Delibera Num. 177 del 14/02/2022

Oggetto: L.R. N. 4/2018, ART. 20: PROVVEDIMENTO AUTORIZZATORIO UNICO DI
VIA COMPRENSIVO DEL PROVVEDIMENTO DI VIA RELATIVO AL
PROGETTO "ADEGUAMENTO DEI MANUFATTI DI REGOLAZIONE E
SFIORO DELLA CASSA DI ESPANSIONE DEL FIUME SECCHIA" NEL
COMUNE DI RUBIERA (RE) NEL COMUNE DI RUBIERA (RE),
CAMPOGALLIANO (MO), MODENA (MO) PROPOSTO DA AIPO.

Fig. 13: dettaglio planimetria a quota 50,30 m slm in corrispondenza delle sponde (non è indicata la posizione della veletta in c.a).

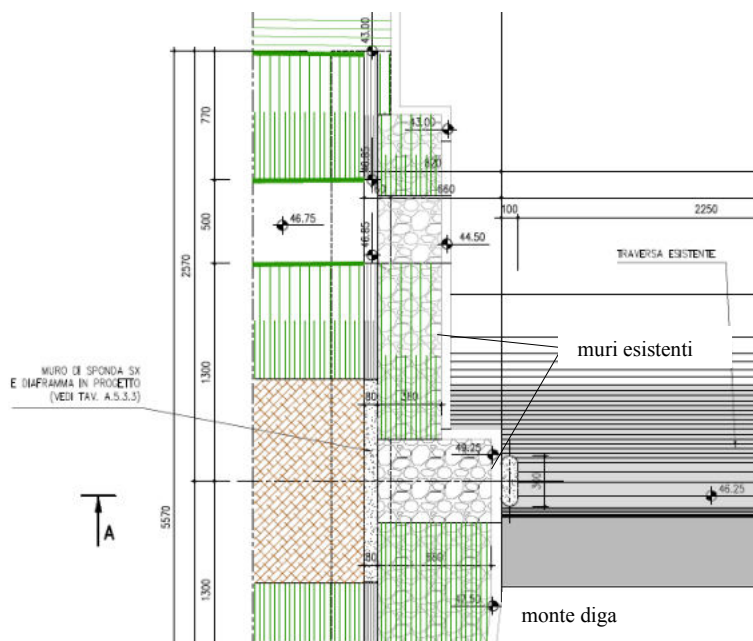
Si prende atto che è stata prevista la realizzazione di una veletta in c.a. tra i muri di sponda esistenti e i muri di sponda in progetto, in modo da impedire il sormonto della parte di rilevato originario che rimane a quota 49,25 m slm (sormonto assolutamente da escludere). Si ritiene comunque necessario meglio definire a livello esecutivo l’ammorsamento nel rilevato della veletta e prevedere anche un intervento di adeguamento sui muri di sponda esistenti in modo da evitare che per quote idriche a monte superiori a 49,25 m slm l’acqua in sfioro oltrepassi i muri esistenti lato valle dello sfioratore andando ad interessare il suddetto rilevato arginale (vedi dettaglio sponda fig. 13).

Fig. 17 – Schema di riferimento per le verifiche di scorrimento in condizioni sismiche

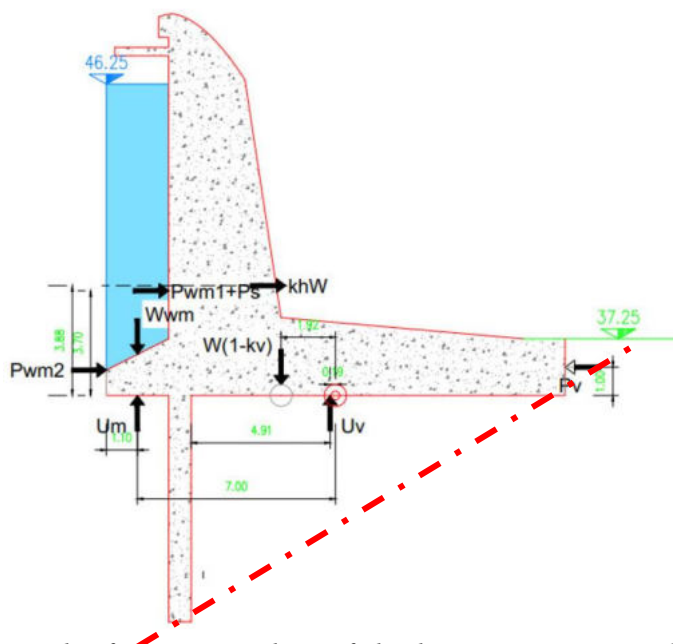
La superficie di riferimento, deducibile quanto riportato, dovrebbe essere quella indicata in rosso a tratteggio nella seguente figura.

Non si ritiene ammissibile una verifica di scorrimento su superficie così orientata data anche le funzioni del diaframma. Considerata la struttura in progetto ed il sistema di vincoli presenti (travi di contrasto, diaframma), sicuramente lo scorrimento non può rappresentare un problema in quanto le parti laterali, soggette a carico equilibrato (in condizioni statiche), sono contrastate dal sistema di travi previsto mentre la parte frontale di monte risulta saldamente connessa alle due parti laterali. Nonostante questo è opportuna la corretta valutazione, anche al fine di determinare le azioni trasmesse alle travi di contrasto e allo stesso diaframma. Tali approfondimenti possono essere svolti all'atto della progettazione esecutiva dell'opera.
